结构方案评审录

中国建筑设计院有限公司结构方案评审录

01 北京电影学院新校区一期

“北京电影学院新校区一期”施工图设计阶段结构方案评审会

图 01-2 结构分区示意

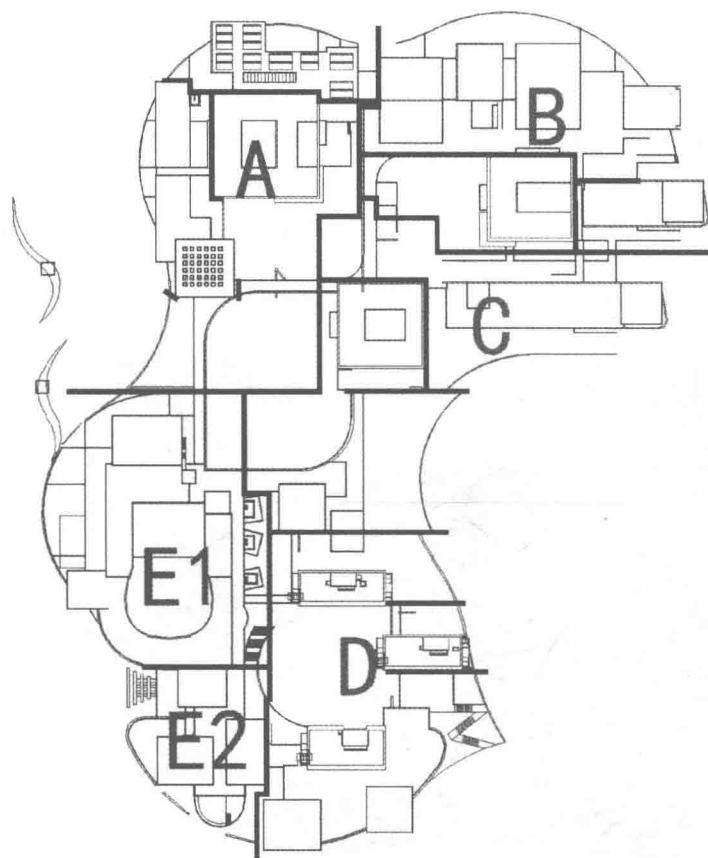
一、进一步细化结构不规则情况判别，相应采取有效的结构措施，并尽早与审图单位沟通、落实是否需报请超限审查。

三、设缝后，部分结构单元仍存在平面偏狭长、楼板不连续、平面连接弱、房屋较空旷、空间协同作用较差等情况，建议：

1. 与建筑专业进一步协商、优化结构缝布置，更合理地划分结构单元。

2. 应有针对性地补充多模型计算分析，包络设计，例如：平面弱连接补充单榀模型承载力分析、按零刚度板模型计算构件拉力、空间协同作用弱时补充相应的分块模型计算分析等。

七、A区

1. 进一步优化裙房的结构布置，尽量避免双向、多重悬挑梁支承清水墙的情况。当确实无法避免时，应适当减小墙厚，增加梁宽；补充合适的计算模型（如梁托墙模型、零刚度板模型），包络设计；并注意计算模拟与施工顺序的一致性。

2. 建议与建筑专业协商，跨度27m的连桥适当增设框架柱，减小跨度。

八、A区大门

1. 门头弧形钢桁架结构的跨度约56m，宽度较小，应充分注意其平面外的稳定性、承载力和变形，建议与建筑专业协商更合理的方案，如改为直线形桁架、适当增设中间支点等。

九、B区

1. 进一步优化裙房悬挑钢桁架的杆件布置，适当增设上、下弦水平支撑，保证桁架平面外稳定，建议相关楼面梁改为钢梁，以降低施工难度。

十、C区

1. 裙房的落地剪力墙较少，上、下层的部分剪力墙位置不对应，应进一步与建筑专业协商，优化建筑和结构方案，

十一、D区学生宿舍

1. 进一步核查计算分析，适当优化剪力墙布置、长度和厚度，尽量避免角部剪力墙转换。当确实无法避免时，转换处的下部支承构件应采用转换柱，并适当开设计算缝，复核剪力墙的平面外承载力。

十二、D区教师宿舍

1. 与建筑专业协商增设结构缝，将平面上部的单层建筑划分为独立的结构单元。

十四、E区剧院

1. 屋顶的平面钢桁架结构建议进一步比选钢网架结构。当仍采用平面钢桁架时，应适当设置垂直支撑和上弦水平支撑，下弦水平支撑应封闭、围合，支座应改为上弦支承方式。

十五、E区影院

1. ± 0.00 层的嵌固条件不足，应按 ± 0.00 层嵌固和基础顶面嵌固包络设计。

图 02-1 总平面图

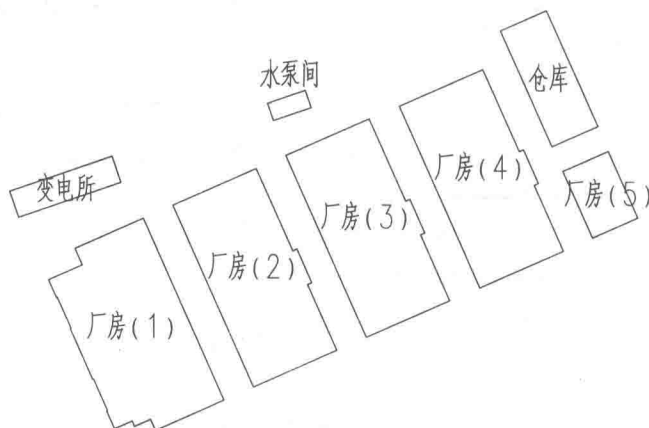
1. 改造、加固工程量较大，涉及的构件种类和数量较多，建议细化结构体系和改造、加固方案的比选，尽量减少改造、加固工程量以及对原结构的影响，例如可考虑适当设置防屈曲支撑、新加楼层与原结构脱开等。

2. 注意新加楼层对结构质量和刚度的不利影响，避免质量和刚度突变。

3. 注意加固叠合的构造做法和施工顺序对结构计算的影响，板、梁、柱和基础等构件应正确选用计算模型，计算模拟与实际施工和受力状态一致，确保结构安全。

5. 进一步优化改造、加固方法及相应的节点构造，重要构件采用可靠的加固方法（如增大截面法）。

6. 当采用包钢、粘钢法加固时，应采取有效的防火、防腐措施。
